SISTEMA DE PROTEÇÃO CONTRA DESCARGAS ATMOSFÉRICAS (SPDA)

JBS S.A. DIVISÃO COUROS.

RELATÓRIO TÉCNICO INSPEÇÃO VISUAL DO SPDA

Código do documento: RT-9267-001

Figura 20: Aterramento de elemento metálico não constante em planta / Secção < 50mm².

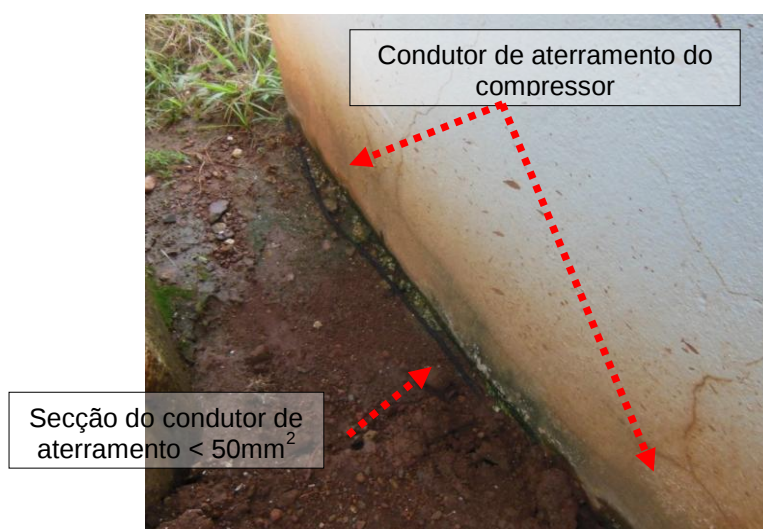
Através da planta de referência sob código **DE-9049-001 – Sistema de Aterramento** pode-se constatar que o condutor de aterramento projetado atende as especificações da Tabela 07 e item 5.4.2 da NBR 5419-3/2015 que trata da seção mínima de 50 mm² para cabos de cobre enterrados diretamente no solo, bem como as condições gerais nos arranjos de aterramento, executando-se em trecho construído após a instalação do SPDA, não constante em planta e com seção inferior a tabela supra citada, responsável pela a interligação do compressor com o ponto de aterramento, junto a descida do SPDA. A situação descrita não reflete o arranjo como construído, em não conformidade com o item 7.5 da NBR 5419-3:2015, bem como infringe a Tabela 07 da norma já mencionada que trata da seção mínima do condutor de aterramento. Na figura a seguir ilustramos as irregularidades aqui apontadas.

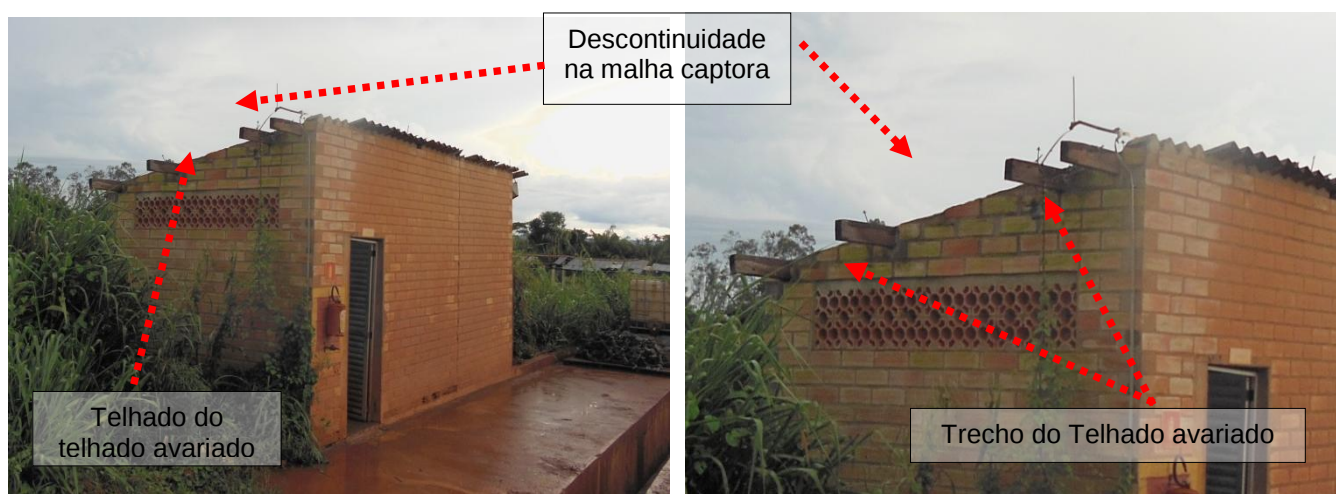
Para esta área o sistema captor instalado não confere com as indicações em planta sob código **DE-9049-002 – Sistema de Captação**, pois o telhado apresenta várias avarias, desconfigurando o arranjo como implantado neste local.
